**Comune di Sesto Fiorentino**

## SECONDO REGOLAMENTO URBANISTICO RETTIFICA REFUSI ED ERRORI MATERIALI ai sensi dell'art. 21 della LR 65/2014

### RELAZIONE

Febbraio 2020

## Tavola 1 fogli 11 e 12 – stato vigente

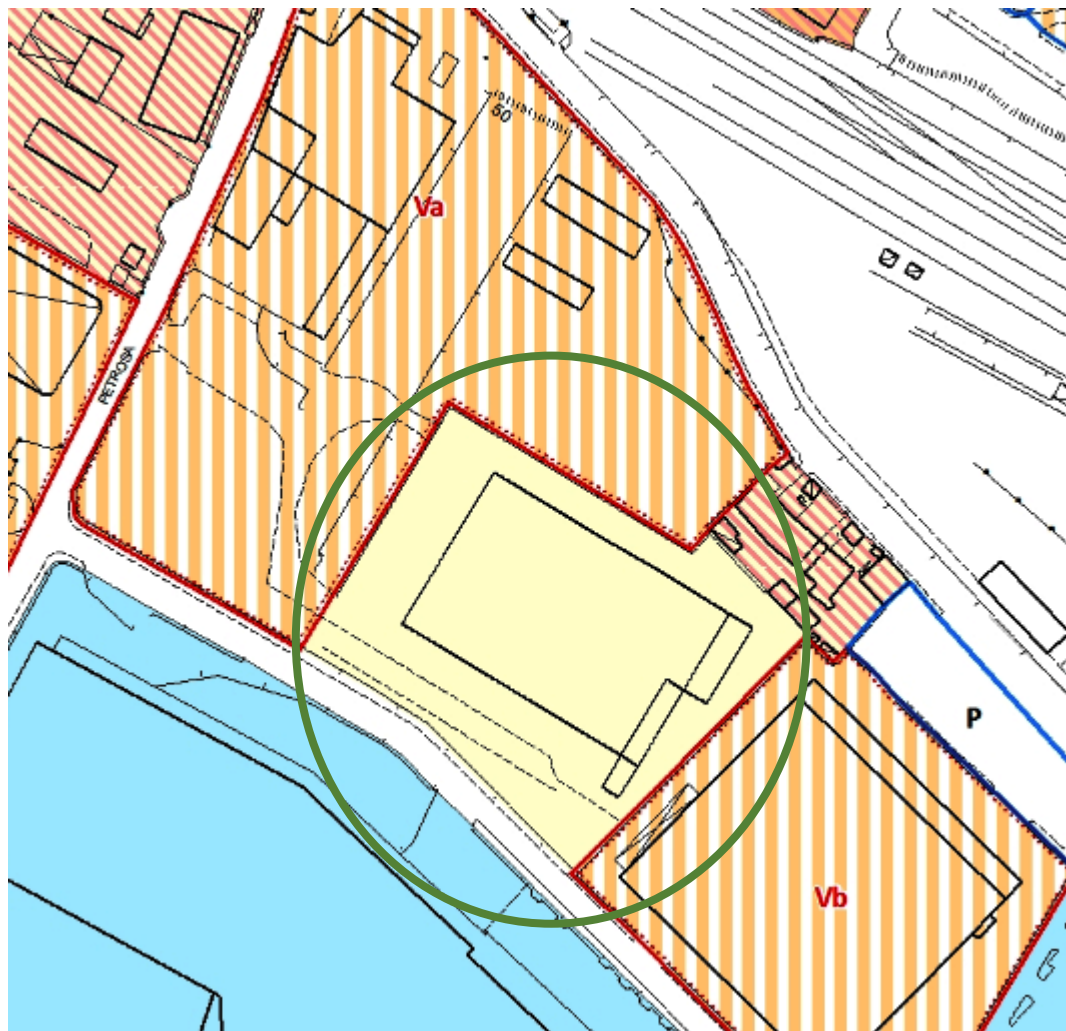
Nella stesura definitiva degli elaborati del Regolamento Urbanistico, l'area in questione, probabilmente per un refuso, è stata classificata **Area urbana non consolidata da trasformare**.

La rettifica dell'errore materiale si sostanzia nell'attribuzione dell'esatta classificazione all'area esclusa dall'ambito di trasformazione denominato "AUNC Va" in conformità a quanto stabilito in sede di controdeduzione alle osservazioni al Regolamento Urbanistico. Pertanto, vengono modificati i fogli n. 11 e 12 della tavola n. 1 del Regolamento Urbanistico.

## Tavola 1 fogli 11 e 12 – stato variato

Aree urbane non consolidate da mantenere
